**AVIS RELATIF À LA PROTECTION
CONTRE LES EVENTUELS EFFETS NOCIFS ET NUISANCES
PROVOQUÉS PAR LES RAYONNEMENTS NON IONISANTS
GÉNÉRÉS PAR DES ANTENNES ÉMETTRICES STATIONNAIRES
Commune : MARCHE-EN-FAMENNE - Exploitant : TELENET GROUP
Référence exploitant : LX6028A**

Rapport n° 3143 / 2024

Adresse	Route de la Roche 6900 MARCHE-EN-FAMENNE (Marche-en-Famenne)
Coordonnées Lambert belge 72	225836E 99308N
Type d'implantation	Pylône
Exploitant	TELENET GROUP
Réf. du site de l'exploitant	LX6028A

Figure 1 : Vue en plan des lieux de séjour et des points de contrôle

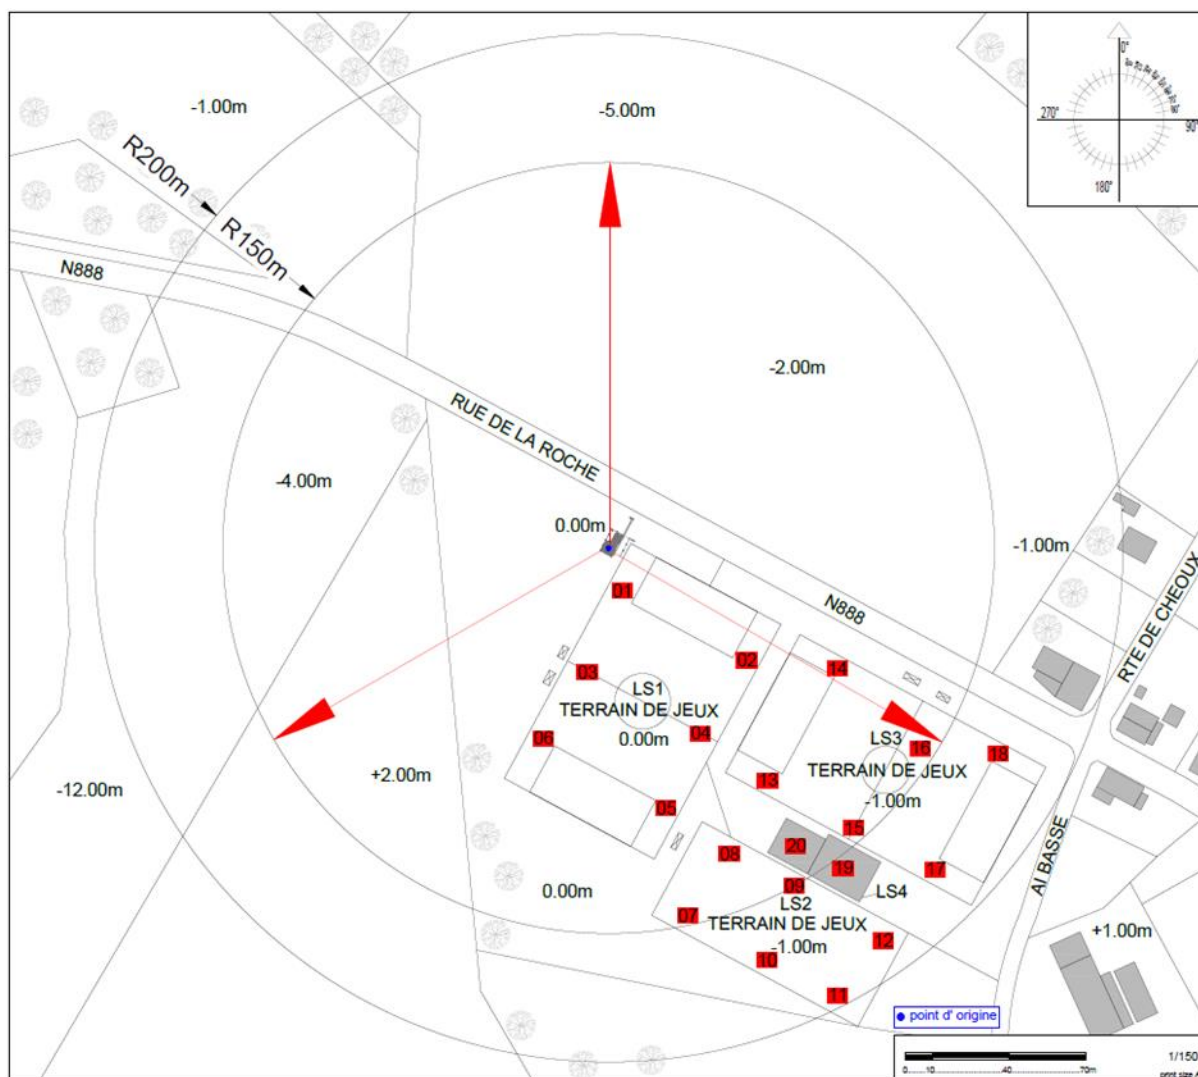
Les fréquences d'émission, la puissance rayonnée par chacune des antennes et leur gain permettent de déterminer le rayon de la zone à analyser. Tout dépassement de la limite par installation est exclu en dehors de cette zone. Le tableau 2 reprend les 35 LS² pour lesquels l'indice d'exposition est le plus élevé. Les différentes colonnes indiquent :

- le numéro du point de contrôle repris sur un des plans de la figure 1;
- le numéro du LS dans lequel se trouve le point de contrôle de la 1^{ère} colonne ;
- l'atténuation d'obstacle prise en compte pour le calcul de l'indice d'exposition dans le LS ;
- le résultat du calcul de l'indice d'exposition.

N° point de contrôle	LS	Atténuation (dB)	Indice d'exposition relatif à la limite par installation IE_i
14	LS3	0,0	0,727
13	LS3	0,0	0,524
4	LS1	0,0	0,487
16	LS3	0,0	0,369
15	LS3	0,0	0,336
5	LS1	0,0	0,333
6	LS1	0,0	0,331
2	LS1	0,0	0,304
8	LS2	0,0	0,278
18	LS3	0,0	0,263
9	LS2	0,0	0,241
17	LS3	0,0	0,238
12	LS2	0,0	0,184
7	LS2	0,0	0,168
20	LS4	3,0	0,158
10	LS2	0,0	0,151
11	LS2	0,0	0,139
19	LS4	3,0	0,136
1	LS1	0,0	0,089
3	LS1	0,0	0,052

En ce qui concerne les antennes de l'installation mentionnées dans le tableau 1, la distance maximale à laquelle la limite pourrait être atteinte, à l'extérieur, est égale à 91,5 m. S'il n'y a pas de LS à une distance inférieure, les antennes respectent forcément la limite d'immission.

Dans le cas des LS situés à l'intérieur des bâtiments, une atténuation d'obstacle est prise en compte et il en résulte que la distance maximale à laquelle la limite pourrait être atteinte se réduit à 64,8 m.
